Gewässerrichtplan

Gewässerrichtplan Urtenen Mitwirkungsbericht

Erstelldatum:	1. März 2016
Letzte Änderung:	21. Juni 2016
Dateiname:	7055.10-BP023a Mitwirkungsbericht

Abbildung 2: Neue Einteilung Massnahmen Bäriswilbach

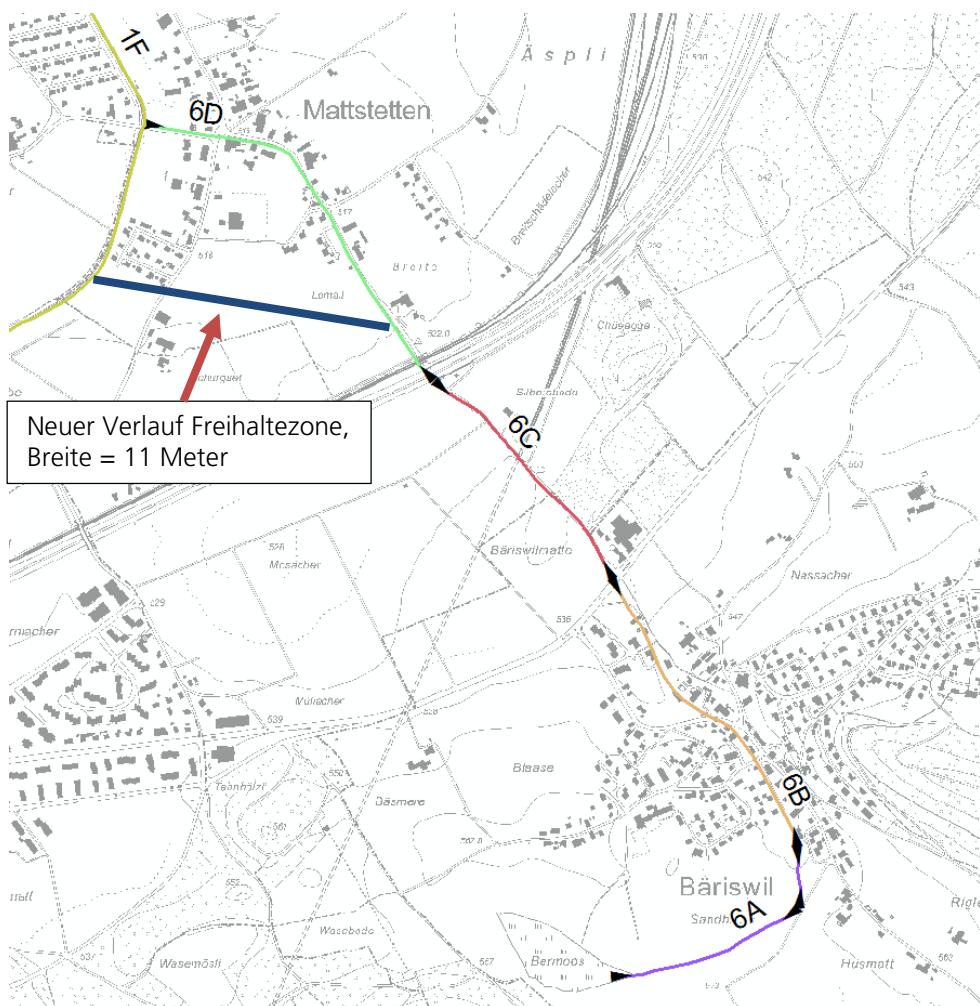
Die Massnahmenabschnitte werden neu aufgeteilt und beschrieben. Folgende Massnahmen wurden neu erarbeitet (Details finden sich in den jeweiligen Massnahmenblättern im Anhang):

- 6A. Das Gewässer ist über die gesamte Strecke eingedolt. Es soll über längere Abschnitte ausgedolt und ökologisch aufgewertet werden.
Im Quellbereich ist insbesondere die Anbindung an das Naturschutzgebiet Bermoos zu beachten.
- 6B. Das Gewässer ist über die gesamte Strecke eingedolt und verläuft durch Siedlungsgebiet. Es kann nicht ausgedolt werden. Es ist keine weitere Massnahme vorgesehen.
- 6C. Das Gewässer ist über die gesamte Strecke eingedolt und quert die Bahn 2000 sowie die Autobahn. Es kann aufgrund der hohen Überschüttung nicht ausgedolt werden. Es ist keine weitere Massnahme vorgesehen.
- 6D. Das Gewässer ist über die gesamte Strecke eingedolt. Es soll über längere Abschnitte ausgedolt und ökologisch aufgewertet werden.
Hierfür wird eine Freihaltezone festgelegt, welche für den neuen Gewässerlauf freigehalten werden muss.
